Deckplan 10.1 Blatt 2 T
vom 29.06.2018
ersetzt
Grunderwerbsplan 2, Unterlage 10.1 Blatt 2
vom 29.08.2014

FESTSTELLUNGSENTWURF

Markt Kleinwallstadt		Unterlage / Blatt-Nr.: 10.1 / 2 T
	Straße / Abschn.-Nr. / Stat.: St 2309_390_0,500-1,300		Grunderwerbsplan 2 landschaftspfleger. Maßnahmen Ausgleichsmaßnahmen 6.2 & 6.3
PROJIS-Nr.:		Maßstab: 1 : 1000	
St 2309 Bau einer Ortsumfahrung Kleinwallstadt mit Neubau Mainbrücke südlich Kleinwallstadt			
Aufgestellt: 29.08.2014 / 29.06.2018 Markt Kleinwallstadt			
Peter Maidhof

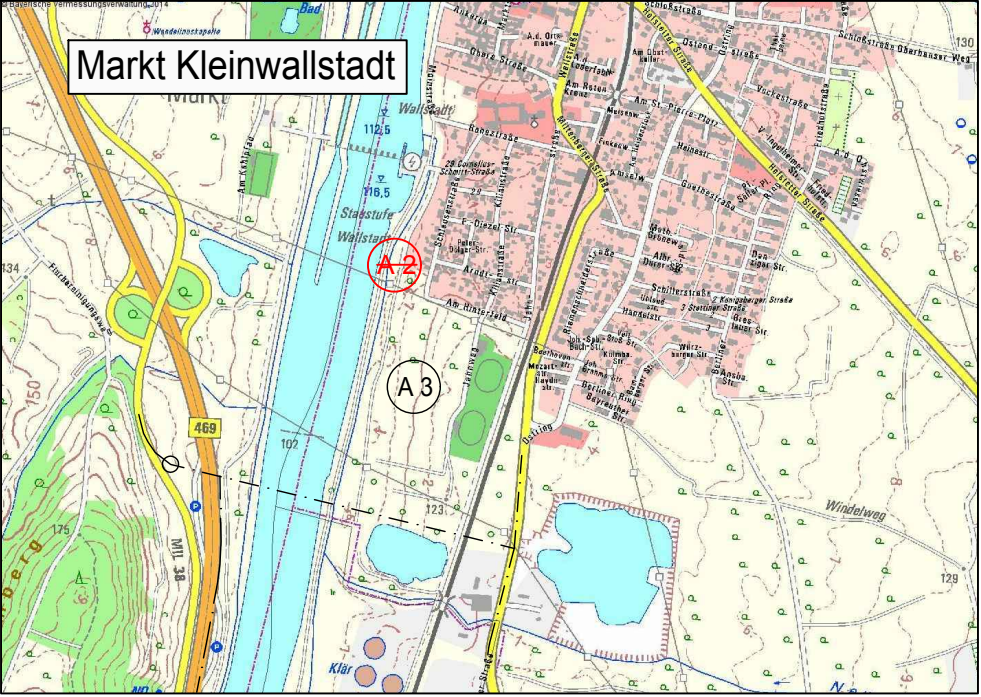
PL 6	Ausgleichsmaßnahme A2: entfällt (6.2)	16.01.2018	Heyne
Nr.	Art der Änderung	Datum	Zeichen
